＜津波評価＞

＜地震動評価＞

図-1 解析モデル (泊発電所全体)

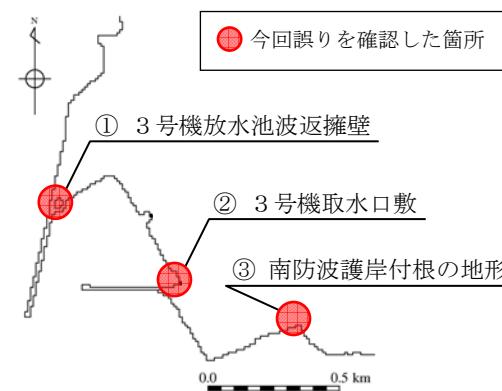
想定津波の計算における解析モデルの作成^{※1}の過程で、発電所敷地の3箇所で標高データが一部、正しく設定されていなかった。(図-1参照)

※1 解析モデルの作成では、海域及び陸域を格子状のメッシュ(今回誤りが確認された領域は10m格子)に区分し、各計算格子に標高データを設定している。

正しい標高データを設定した解析モデルを用いて、耐震安全性評価結果報告書に記載した敷地前面における最高水位ケース、1・2号機及び3号機原子炉補機冷却海水ポンプ位置における最低水位ケースの計3ケースについて、想定津波の再計算等を行った結果、最高水位及び最低水位に変更がないことを確認した。(表-1参照)

図-2 「F_B-2断層による地震」の震源モデル図

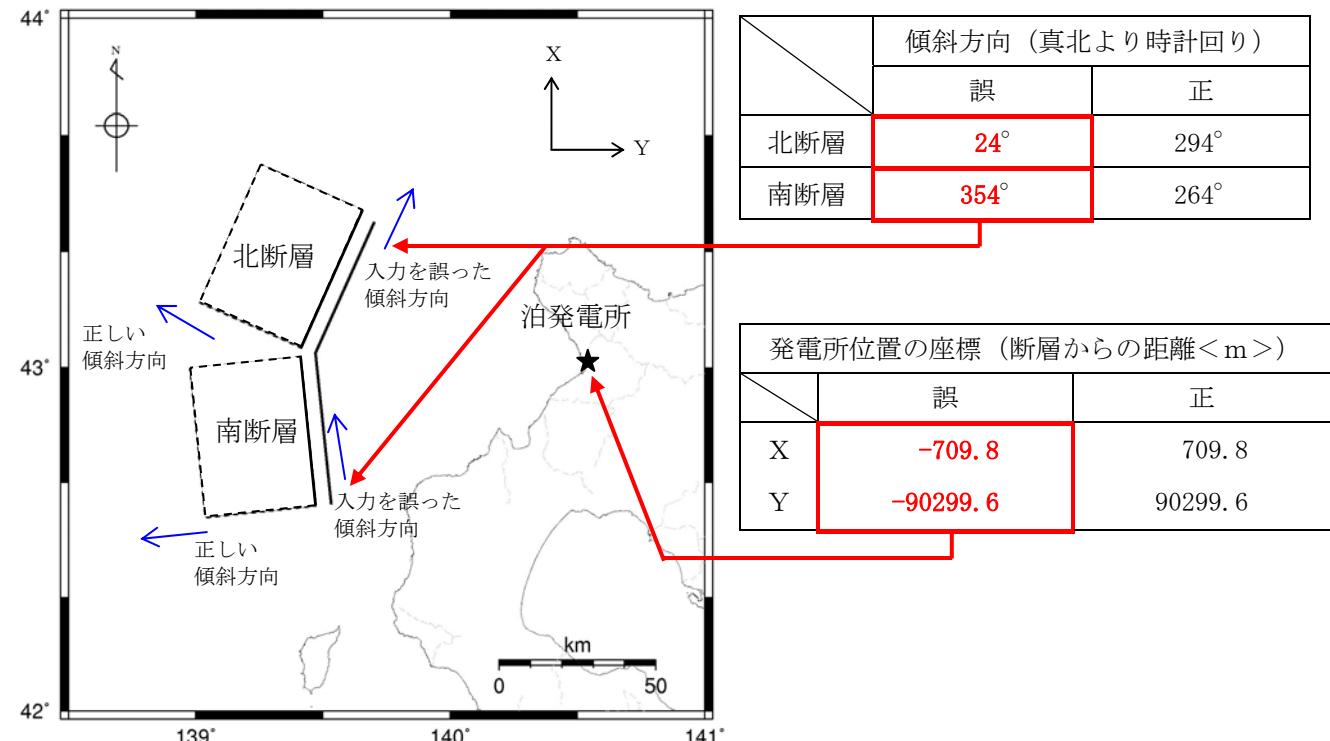
今回の誤りは、「F_B-2断層による地震」の断層モデルを用いた手法による地震動評価における入力データの一部が正しく入力されていなかったものであり、具体的には、震源モデルの断層面の傾斜方向(断層面が傾斜している方向の方位)の入力において2箇所、発電所位置の座標の入力において1箇所の誤りがあった。(図-2参照)

正しいデータを入力し、再計算を実施した結果、基準地震動S_sに変更がないことを確認した。(図-3参照)
